Interkommunal kystzoneplan for Tromsøregionen

Oppsummeringsnotat fra møte med innsigelsesmyndighetene

7.mai 2015, Tromsø

AK-12 Styrøya, Tromsø kommune, innsigelse fra Fylkesmannen.

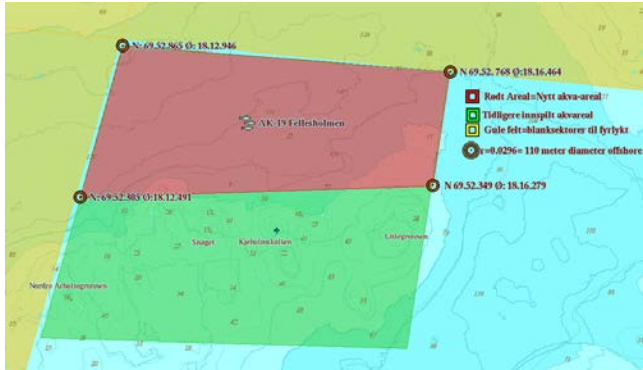
Fylkesmannen uttaler at åpning for akvakultur her vil punktere et større sammenhengende område som i dag er inngrepsfritt og har store landskaps- og friluftslivsverdier. For Tromsø kommune er det viktig å få ta i bruk noen av disse områdene, dette gjelder særlig AK-13 og AK-17. AK-12 kan være aktuell å gi slipp på dersom man kan opprettholde de andre. Det er søkt om dispensasjon på AK-13. I AK-17 er det gitt dispensasjon, og konsesjonssøknad er sendt. Kartskissene over anleggene det søkes om viser at områdene i liten grad kan reduseres. Det kan være aktuelt med bestemmelser om utforming og størrelse på de fysiske anleggene, for å redusere påvirkningen på landskap- og friluftslivsverdier i området. Fiskarlaget nord har uttalt at AK-13 og AK-17 er noen av de få områdene om de kan akseptere.

Forslag til ny avgrensning av AK-19:

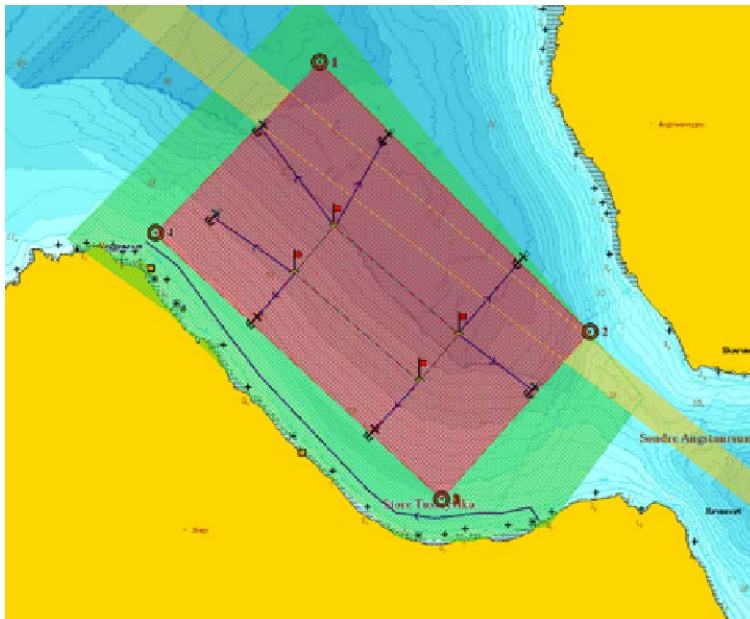
Kystverket begrunner sin innsigelse med hensynet til fiskeinteressene. Dette er en offshorelokalitet som ikke vil bli tatt i bruk før det foreligger moden teknologi. Området er stort, og kan avgrensnes noe. Tromsø kommune har vært i dialog med fiskarlaget og oppdrettnæringen. Fiskarlaget Nord har i sin høringsuttalelse vist til at området kan aksepteres, og Kystverkets innsigelse kan da muligens frafalles.

Rød: Del av AK-19 som beholdes

Grønn: Del av AK-19 som tas bort

Forslag til ny avgrensning AK-23:

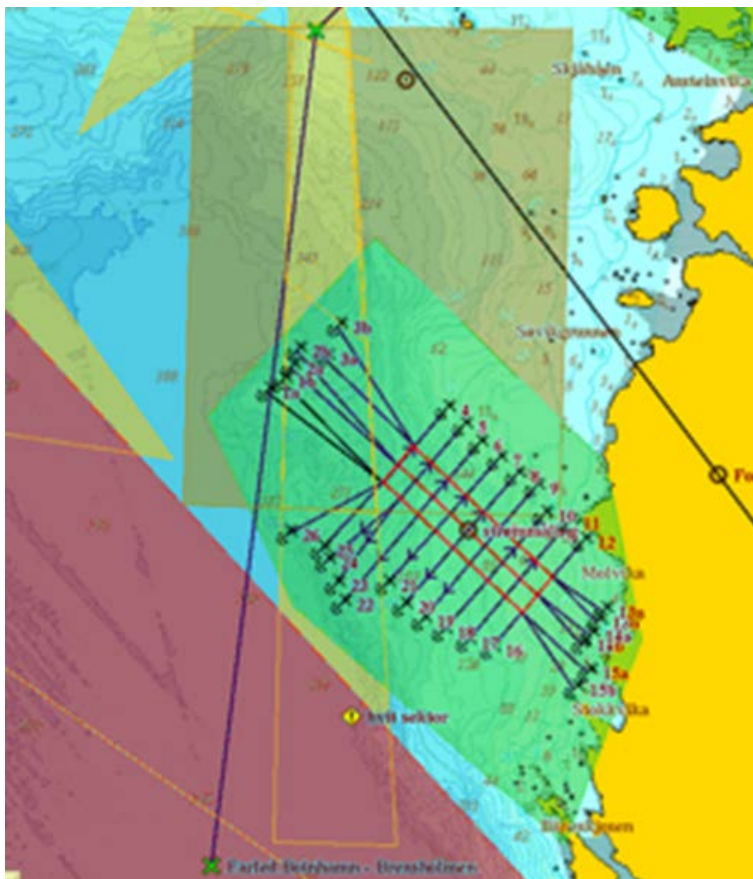
Sametinget begrunner innsigelse med hensynet til fiskeinteressene, det må være plass til fiskerne i dette området. Tromsø kommune har hatt dialog med fiskarlaget og oppdrettsnæringen om en mulig ny avgrensning. Sametinget imøteser en revidert avgrensning av området.

Rød: Del av AK-23 som beholdes

Grønn: Del av AK-23 som tas bort

Forslag til ny avgrensning AK-25:

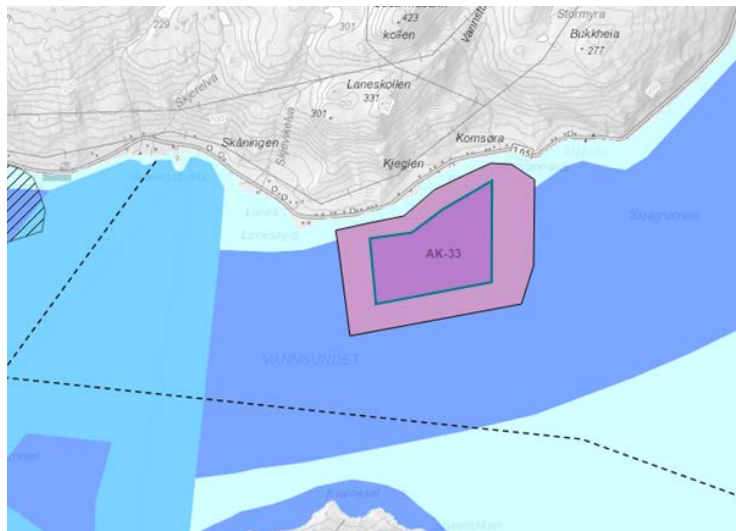
Innsigelsene fra Kystverket og Sametinget er begrunnet i hensynet til fisket. Forsvarsbygg har innsigelse på grunn av at området ligger inne i et øvingsfelt.

Tromsø kommune har vært i dialog med fiskarlaget og oppdrettsselskapet. Området foreslås flyttet lenger sørvest. Området vil da i mindre grad være i konflikt med farled og fiskefelt. Det må vurderes om et slikt forslag må på ny høring. En løsning kan være at området blir sendt på høring sammen med kommunedelflan for Sommarøy, Hillesøy og Brensholmen.

Gulgrønn: AK-25 fra høringsforslaget

Lys grønn: Forslag til ny avgrensning AK-25

Forslag til ny avgrensning av AK-34: (skissen er ikke nøyaktig ift til mål)

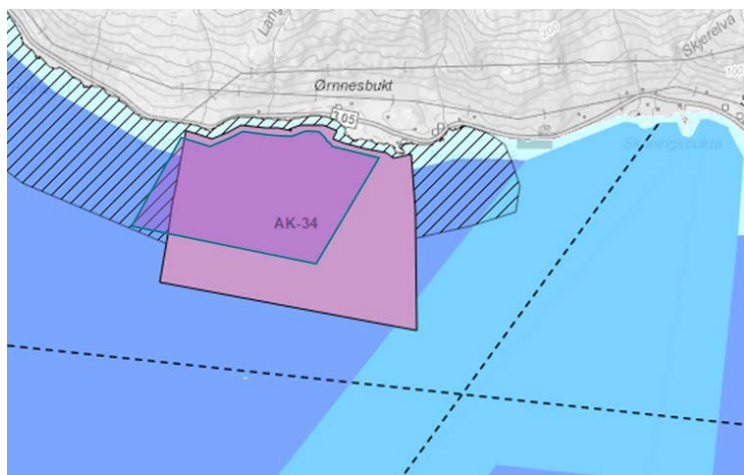
Begge innsigelsene er begrunnet av hensynet til fisket. Området foreslås redusert og trekkes 100 m fra land slik at sjarker kan passere.

SH-9 Eidkjosen, Tromsø kommune

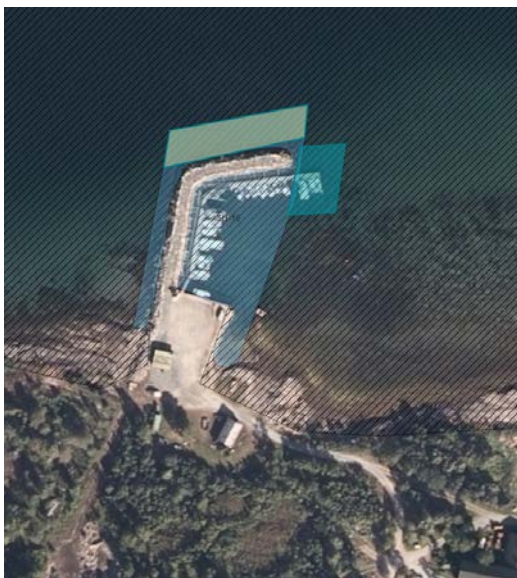
Alle småbåthavnene som dette gjelder ble gjennomgått i møtet. Småbåthavnene reduseres i omfang til å bare omfatte det som er utbygd. Etter dette kan sannsynligvis innsigelsen trekkes. Bestemmelsen om plankrav endres slik:

Blå farge: Ny avgrensning småbåthavn

Grønn farge: Endres til bruk og vern av sjø og vassdrag (sosi 6001)
